CIRCULAR ACLARATORIA N° 1

ACLARACIÓN Y MODIFICACIÓN POR CONSULTA

Por la presente se notifican las aclaraciones y modificaciones correspondientes a la Licitación Pública Nacional e Internacional para la contratación de la obra: "CANAL TRAZA N° 3 Y OBRAS DE ARTE" DISTRITOS CAPIVARA, MONIGOTES Y SUARDI. DEPARTAMENTO SAN CRISTOBAL, que fuera aprobada por Resolución 857 de fecha 02 de octubre del 2017.

DETALLE DE DISEÑO ESTRUCTURAL SOBRE RUTA

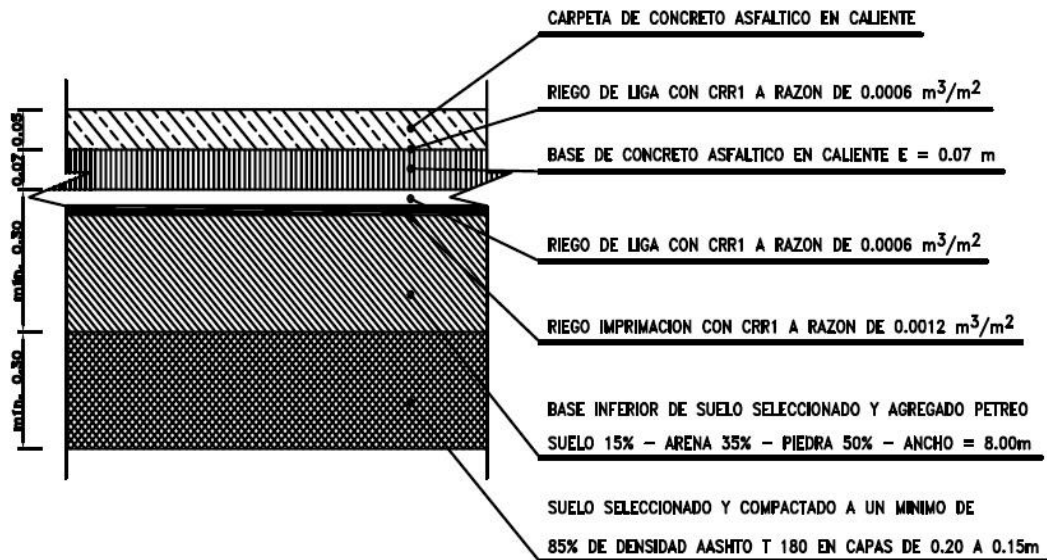
Observación 3) En el folio 16 menciona la demolición y reemplazo de Puente en RP 4 y en la planilla 16 del folio 35, No se computa su demolición por lo que no se ve reflejado en la planilla 17 (Resumen de Cómputos) del folio 17. Favor de Definir Situación para la misma y Definir condición de pago.

A su vez en el caso que se realice la demolición de dicho puente vemos que la longitud total del puente existente es de aproximadamente 90 ml y el puente pedido a realizar es sólo de 4x5.3m; más las losas de aproximación de 5ml a ambos lados. Favor de definir qué realizar en la interface entre el nuevo puente y el asfalto existente y dónde se encuentra computado.

Respuesta: *El puente de la Ruta Provincial N° 4 se amplía de ser necesario, en función de las condiciones de proyecto hidrológico e hidráulico. La condición de pago no se modifica.*

El puente no se demuele, se deberá proponer un aliviador en caso de ser necesario.

La ejecución de la carpeta de rodamiento se pagará con el ítem 6b "Hormigón tipo H – 25 según CIRSOC con cemento normal", con las siguientes características:

DETALLE DE DISEÑO ESTRUCTURAL SOBRE RUTA

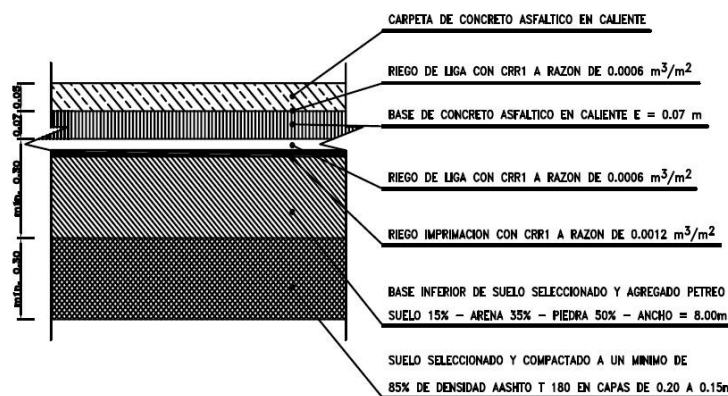
Observación 8) Favor de indicar condición de pago para la ejecución de la Carpeta de Rodamiento y señalización horizontal sobre los puentes a realizar en la RN 34, RP13 Y RP4.

Respuesta: *La señalización horizontal depende de las exigencias de cada organismo interviniente en cada caso. La ejecución de la carpeta de rodamiento se pagará con el ítem 6b "Hormigón tipo H – 25 según CIRSOC con cemento normal", con las siguientes características:*
